COMPANY: DongGuan Lightion Electronics CO.,LTD.			
TITLE: VL-S3			
DRAWN: Jerry	DATED: 2015-08-21	CODE:	SIZE: A1
CHECKED:	DATED:	DRAWING NO:	REV: 5.1
QUALITY CONTROL:	DATED:		
RELEASED:	DATED:	SCALE:	SHEET: 1 OF 1

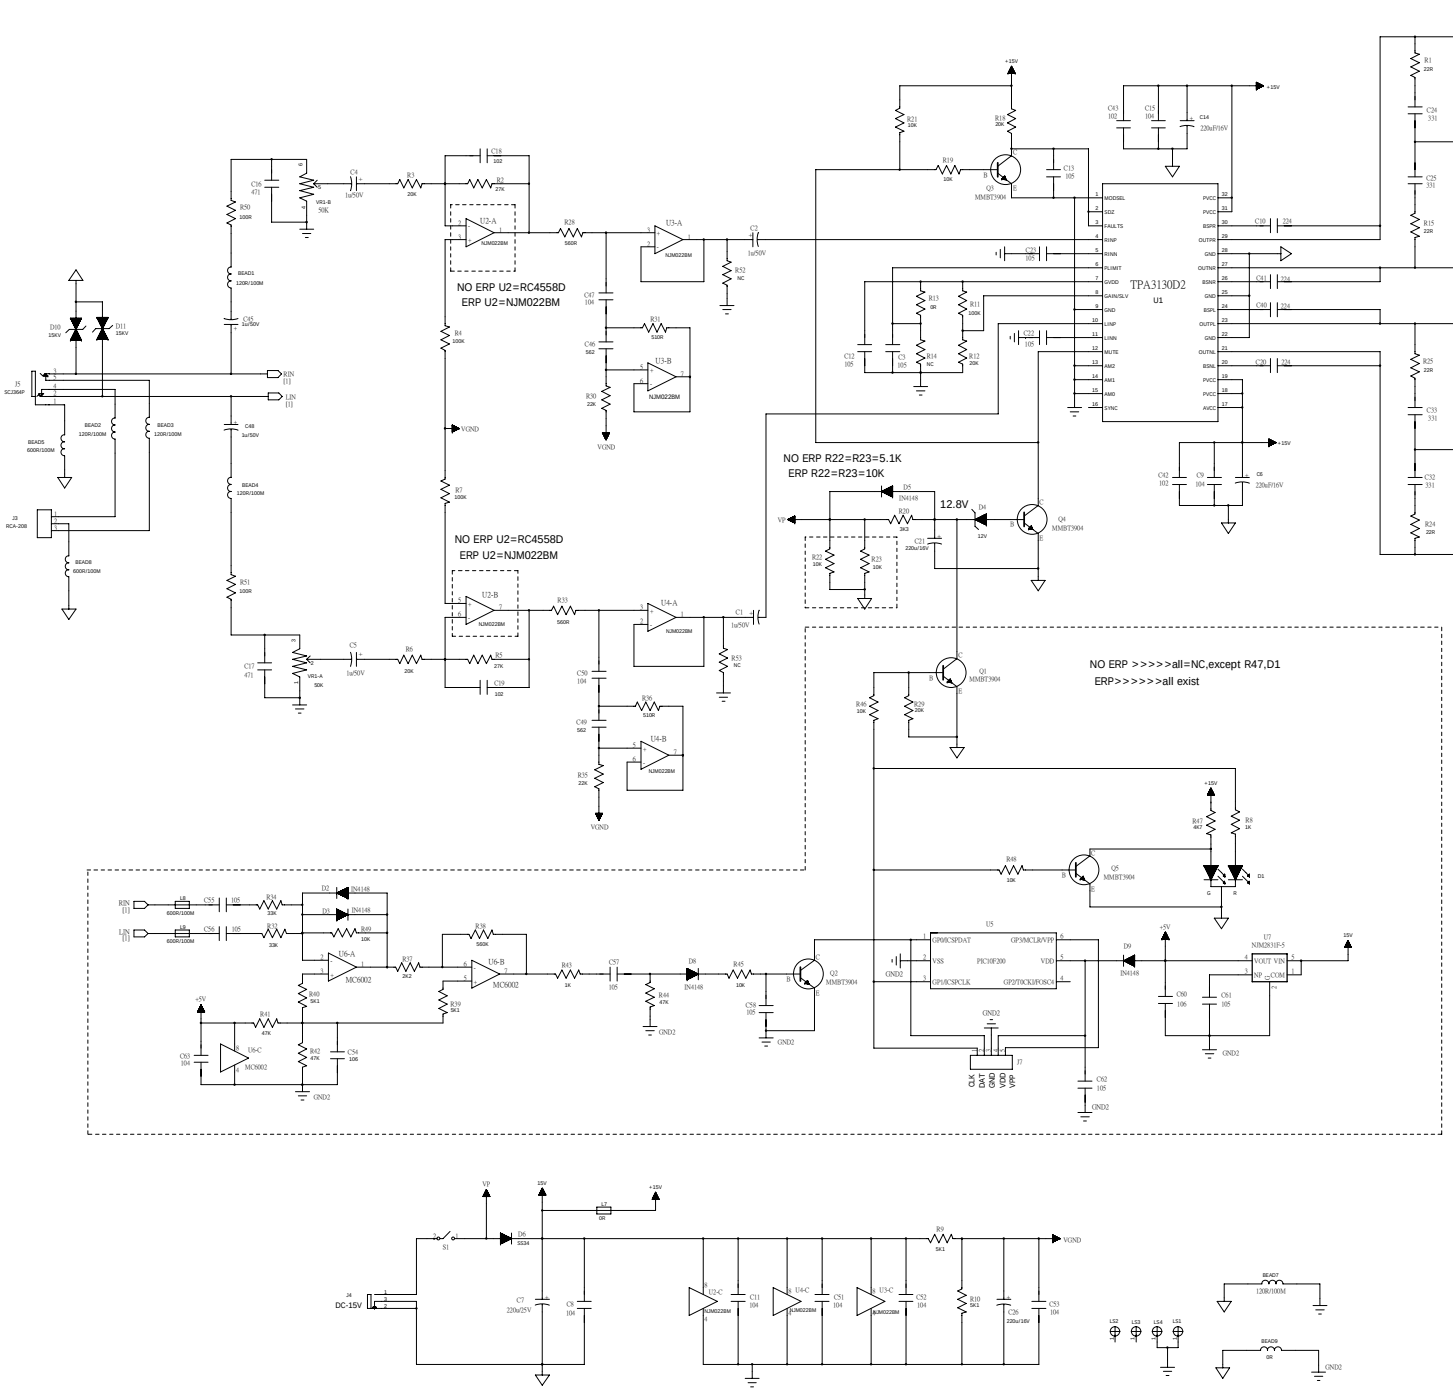
REV:	ECO NO:	NOTES	DATE:
D	ON ERP/ ERP: R11,NC ----->>>100K R9,R10 1K ----->>> 5K1 R22,R23, 3K3---->>>5K1 R47, 68K ---->>>4K7 R28,R33, 1K------>>> 560R R3,R6, 10K----->>>>20K R2,R5, 47K----->>>>68K C18,C19, 100P------>>>>471P R13, 1K---->>>>0R NON ERP: U2, U3,U4=RC4558D ERP: R8, 20K -->>>1K R49, 10K---->>>ADD ERP: U2=RC4558D U3,U4=NJM022BM		2015-7-3
5.0	1. add D10,D11,D12,D13,L8,L9,BEAD5,BEAD8 ,C59,C64,C65,C66,BEAD9,R54,R55,R56,R57 2. R2/R5 68K----->>>>27K 3. D4 5V1---->>>>12V 4. C21 4u7----->>>>220uF 5. R20 180K----->>>>3K3 6. C18,C19=470pF >>>>1000pF		2015-08-11
5.1	ERP: 1. U2=RC4558D>>>>NJM022BM 2. R22=R23=5.1K>>>>10K NO ERP: 1. U2=RC4558D no change 2. R22=R23=5.1K no change		2015-08-20
